TRANSPORDIAMET

Meie 16.05.2024 nr 7.1-1/24/1328-4

**Riigitee 9 Ääsmäe-Haapsalu-Rohuküla tee ja
Kiigeka kinnistu juurdepääsutee ristumiskoha
ehitamise nõuded**

Joonis 1. Ristumiskoha pikikallete kujundamine

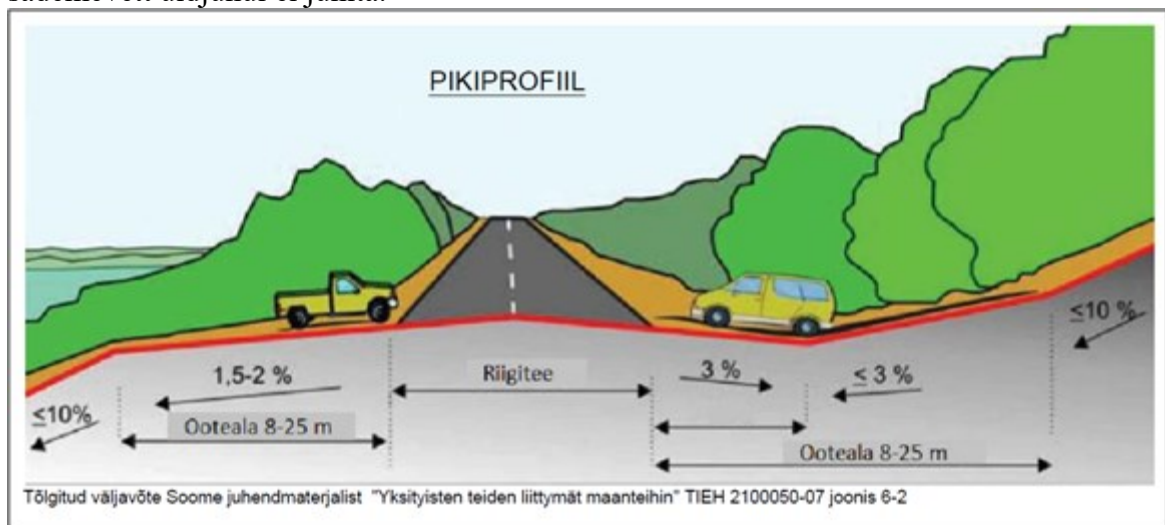
11. Ristumiskoht projekteerida riigiteega võimalikult täisnurga all. Ristumiskoha pikikalded määrata vastavalt alltoodud joonise põhimõtetele arvestusega, et riigitee alusele maale sademeveett üldjuhul ei juhitata.
